DIRECTION DES ÉVALUATIONS ENVIRONNEMENTALES

**Rapport d'analyse environnementale
pour le projet d'amélioration des infrastructures de transport
terrestre près de l'aéroport international Pierre-Elliott-Trudeau
de Montréal sur le territoire de la Ville de Dorval
par le ministère des Transports**

Dossier 3211-05-361

Le 24 octobre 2007

FIGURE 5 : ACCESSIBILITÉ AUX STATIONNEMENTS PARK'N FLY ET AUX COMMERCES SITUÉS À LA SORTIE A-20 OUEST/FÉNELON (SITUATION ACTUELLE)

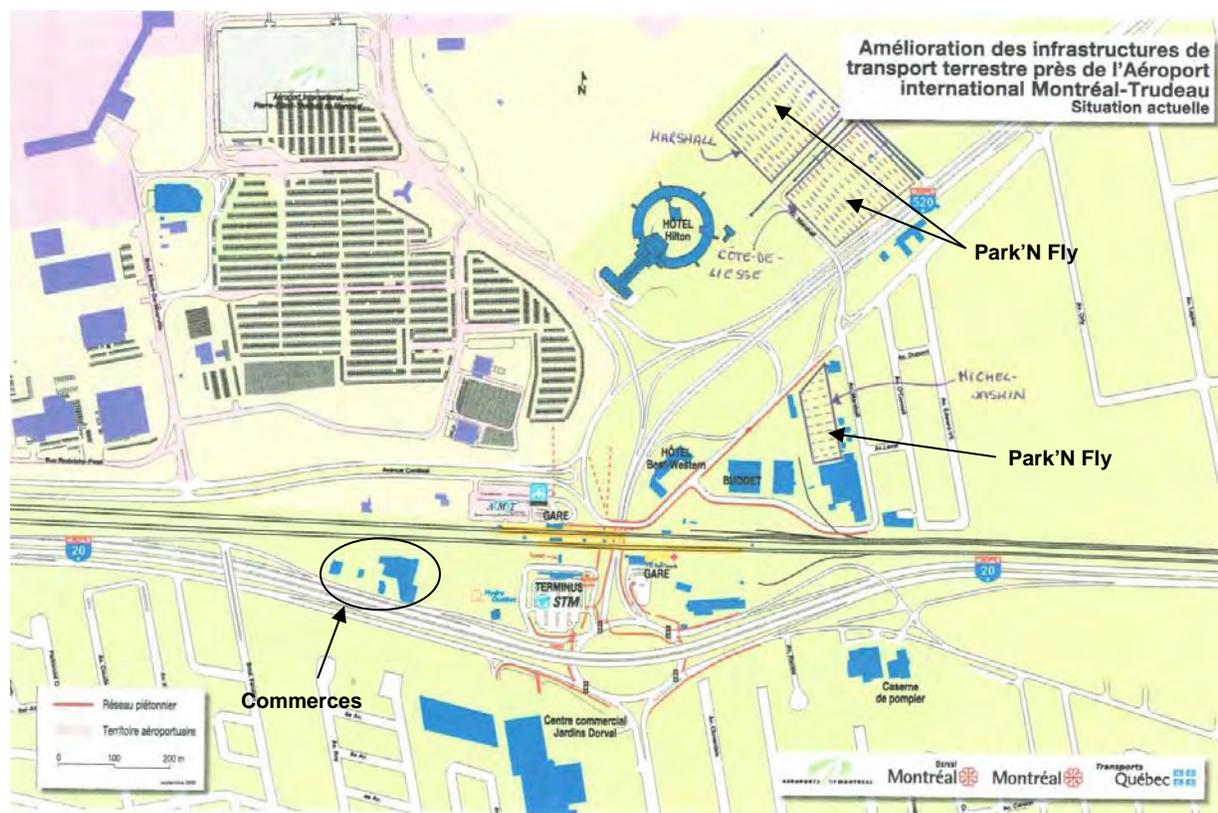
Ainsi, plusieurs entreprises commerciales ont fait des demandes d'audience publique afin d'exprimer cette préoccupation d'accessibilité. L'impact sur l'accessibilité aux commerces touche deux secteurs du projet, soit les stationnements appartenant à Park'N Fly et le secteur de la sortie Fénélon sur l'autoroute 20 Ouest (figure 5).

La variante 2B, retenue pour analyse dans l'étude d'impact, réduirait l'accessibilité aux trois stationnements de Park'N Fly. Deux des parcs de stationnement sont situés à la hauteur de la voie de desserte de l'autoroute 520 Ouest près du Hilton Dorval. Avec cette variante, les automobilistes en provenance de l'autoroute 520 Ouest utiliseraient une bretelle d'accès à l'aéroport et n'auraient plus besoin de circuler sur la voie de desserte directement en face des

Le troisième stationnement de Park'N Fly se situe au coin de l'avenue Michel-Jasmin et de l'avenue Marshall (figure 5). Selon la situation actuelle, les automobilistes en provenance de l'autoroute 20 (Est et Ouest) en destination de l'aéroport empruntent l'avenue Michel Jasmin et passent directement en face de ce stationnement. Selon la nouvelle configuration (variante 2B), ces automobilistes pourront se rendre directement à l'aéroport sans avoir à circuler sur l'avenue Michel Jasmin et donc, sans avoir à passer devant le stationnement. Pour y accéder, les automobilistes seraient dorénavant obligés d'utiliser les sorties Boulevard Fénelon-Avenue Dorval. Pour atténuer les impacts du projet sur l'accessibilité de ce stationnement, le MTQ a examiné la possibilité de construire une rampe d'accès de la voie « D » (voir annexe 4) vers l'avenue Marshall (en direction de la voie de service de l'autoroute 520 Est). Selon un compte rendu de réunion entre les parties (MTQ, 2006c), cette solution ne serait pas possible pour des raisons de sécurité. Selon le MTQ, une rampe de sortie à forte pente (plus de 7 %) combinée à sa localisation à la fin d'une courbe, rendrait la manœuvre dangereuse. Des échanges ultérieurs entre le MTQ et des représentants de Park'N Fly n'ont pas permis de trouver de solution à cette problématique. Par ailleurs, lors de la rencontre, le MTQ aurait accepté de vérifier la possibilité d'afficher sur des panneaux le commerce de Park'N Fly sur le réseau routier afin d'orienter les usagers de ce commerce. Dans son document de mars 2007, le MTQ indique qu'il y a plusieurs réglementations applicables et précise les limites de l'affichage dans ce secteur, notamment, que la réglementation actuelle interdirait l'affichage publicitaire.

Selon la situation actuelle, les commerces situés à la sortie Fénelon sur l'autoroute 20 Ouest (figure 5) sont accessibles via une voie de desserte, le boulevard de Montréal-Toronto, qui débute au rond-point Dorval et qui donne accès au viaduc Fénelon ainsi qu'à l'autoroute 20 Ouest. Des accès pour les commerces se trouvent sur cette voie de desserte.

Selon la variante retenue (variante 2B), la sortie Fénelon sur l'autoroute 20 Ouest sera éliminée afin d'aménager la bretelle qui relie l'autoroute 520 Ouest vers l'autoroute 20 Ouest. Selon l'étude d'impact, le mouvement de sortie de l'autoroute pour les automobilistes provenant de l'est sur l'autoroute 20 serait assuré en sortant avant l'avenue Dorval (sortie Av. Dorval-Boul. Fénelon à l'annexe 4), en empruntant la nouvelle route (présentement nommée « rue X ») qui longe les voies ferrées et en revenant sur la voie au nord de l'autoroute 20. Cette sortie est située à plus de 800 mètres des commerces, ce qui obligerait les automobilistes à tourner à droite pour emprunter la boucle qui ceinture le terminus de la STM pour ensuite emprunter la voie d'accès en direction ouest. Les commerces ne sont donc pas visibles au moment de prendre la sortie.

Tel qu'il est mentionné à la section 1.3.1, le MTQ a donné suite à cette préoccupation en modifiant le projet pour atténuer ses impacts sur les deux stationnements en prolongeant la voie de desserte jusqu'à l'avenue Michel-Jasmin (voir annexe 4) et en maintenant les sorties le long de l'autoroute 520 en direction ouest. Selon un compte rendu d'une réunion entre le MTQ et des représentants de Park'N Fly, (MTQ, 2006c) cette modification satisferait ces derniers.

L'équipe d'analyse est d'avis que la variante 2B modifiée (MTQ, août 2006) permet une bonne accessibilité aux stationnements de Park'N Fly situés près du Hilton Dorval.

L'équipe d'analyse constate que, pour diverses raisons évoquées par le MTQ, il n'est pas recommandé de construire une rampe d'accès de la voie « D » vers l'avenue Marshall afin d'atténuer l'impact sur l'accessibilité au stationnement de Park'N Fly situé au coin de l'avenue Michel-Jasmin et de l'avenue Marshall. Cependant, l'équipe d'analyse est d'avis que le MTQ devrait permettre l'affichage publicitaire lorsque c'est possible, et ce, afin d'orienter les usagers et pour signaler la présence des stationnements.
